TJÄNSTEUTLÅTANDE
GFN 2003-05-27

Dnr 03-620-1073

**Redovisning av ytterligare säkerhetshöjande åtgärder vid
Kontrollvägen - Västbergavägen - Västberga trafikplats.**

Analys av problempunkt a) Kontrollvägen – Västbergavägen

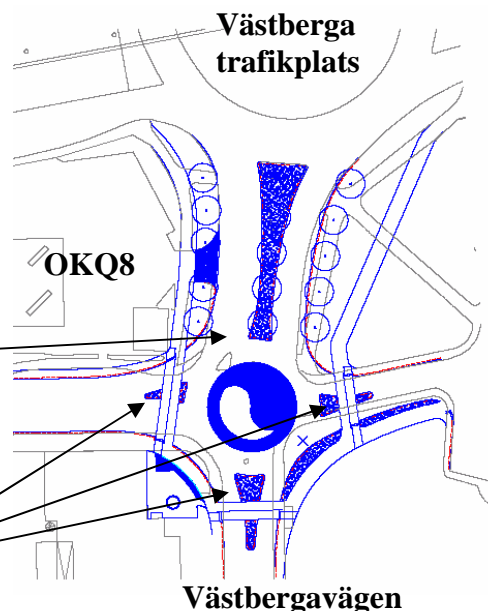
- Korsningen Kontrollvägen – Västbergavägen passeras av skolbarn på väg till skolan. Signaler saknas i korsningen
- Gångtunnel ger bättre trafiksäkerhet vid passage av ramper till Södertäljevägen

I kontorets förslag har framkomligheten prioriterats på bekostnad av trafiksäkerheten. Fortfarande saknas trafikljusbevakade övergångsställen i förslaget.

Anläggandet av en cirkulationsplats enligt kontorets förslag medför att hastigheterna i korsningen minskar vilket är viktigt för säkerheten för korsande gångtrafikanter. Risken för frontal- och vinkelräta sidokollisioner försvinner samtidigt.

Nordost om korsningen är övergångsställe olämpligt ur trafiksäkerhetssynpunkt då trafikflödet är betydligt större och det är fler filer där än vid det planerade övergångsstället sydväst om korsningen.

För gångtrafikanter anläggs mittrefuger vid samtliga övergångsställen så att man kan passera ett körfält åt gången.

Den lilla rondellen i gatukorsningen ger en god fartdämpning vilket något minskar framkomligheten på platsen. Sänkt fart och övergångsställen bara över de tvåfältiga gatumynningarna gör att säkerheten för oskyddade trafikanter förbättras betydligt jämfört med dagens förhållanden.

Kontoret anser att korsningen efter genomförandet av de planerade åtgärderna får en acceptabel nivå när det gäller både trafiksäkerhet och framkomlighet och att avvägningen mellan dessa ligger på rätt nivå. Ytterligare åtgärder anses ej vara nödvändiga.

Cirkulation med signalreglerat övergångsställe

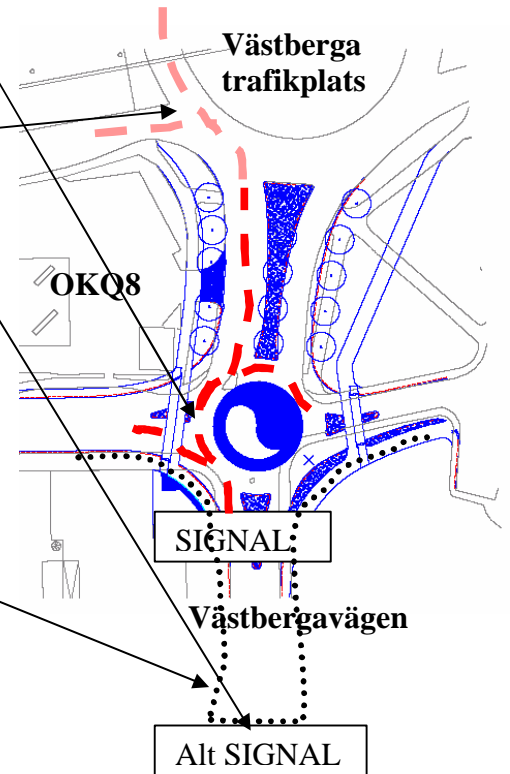
Ett signalreglerat övergångsställe sydväst om cirkulationen medför att den nya cirkulationsplatsen blockerades vid rött ljus med stor risk för att även den befintliga stora cirkulationsplatsen under Södertäljevägen blockeraras.

Blockeringseffekten undviks om signalen placeras längre från korsningen men övergångsstället skulle då hamna för långt bort för att bli attraktivt för gående.

Analys av problempunkt b) Västberga trafikplats

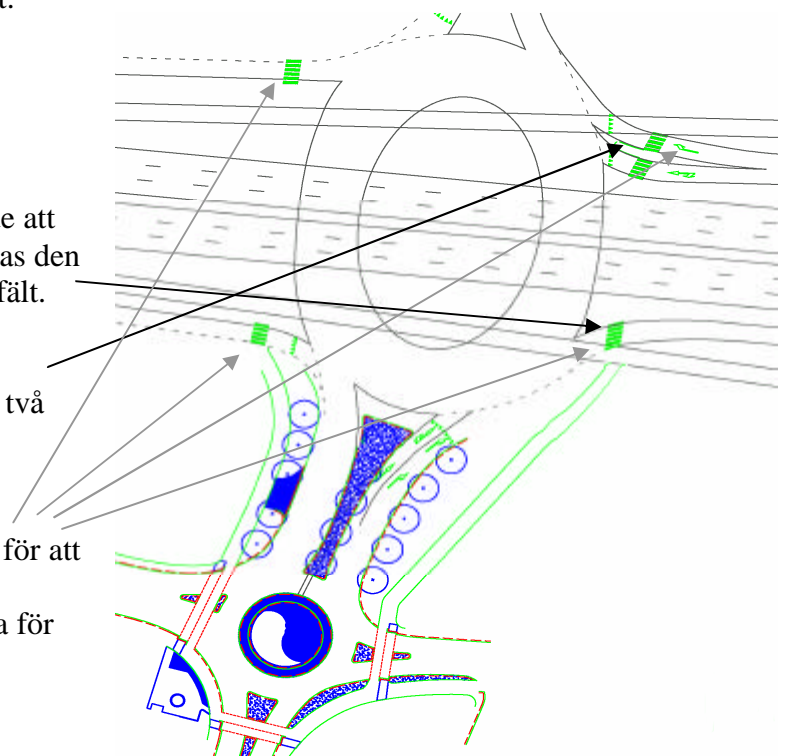
Ytterligare en möjlighet att öka trafiksäkerheten för gående är att bygga en gångtunnel under/genom de påfartsramper som nu byggs vid Västberga trafikfart.

Nämnden pekade på möjligheten att bygga en gångtunnel under/genom de påfartsramper som byggs vid Västberga trafikplats. Denna möjlighet har utretts tidigare innan arbetet påbörjades. Det man då kom fram till var att dessa tunnlar skulle hamna för djupt för att man skulle kunna uppnå acceptabla lutningar på anslutande gångvägar, dessutom sågs även tryggheten som ett hinder i sådana tunnlar. Alternativet skulle vara att flytta tunnarna längre norrut där ramperna är högre men detta skulle medföra en omväg och inte bli attraktivt för gående som har sitt naturliga gångstråk så nära cirkulationen som möjligt.

För att underlätta för de gående att passera ramperna i plan smalnas den sydöstra rampen av till ett körfält.

Övergångsstället över den nordvästra rampen delas upp i två passager med en refug mellan körfälten.

Dessutom planerar Vägverket för att anlägga platåförhöjningar vid övergångsställena på ramperna för att säkra låga hastigheter.

Det går inte att skapa en attraktiv gångtunnellösning direkt anslutning till Västberga trafikplats vilket innebär att korsning i plan ändå kommer att bli det naturliga sättet att passera trafikplatsen. Närmaste gångtunnel, betjänande Västbergaskolan, finns i höjd med Lerkrogsvägen där befintligt övergångsställe över Kontrollvägen får säkerhetsförbättring genom utbyggnad av refuger i gatumitt.
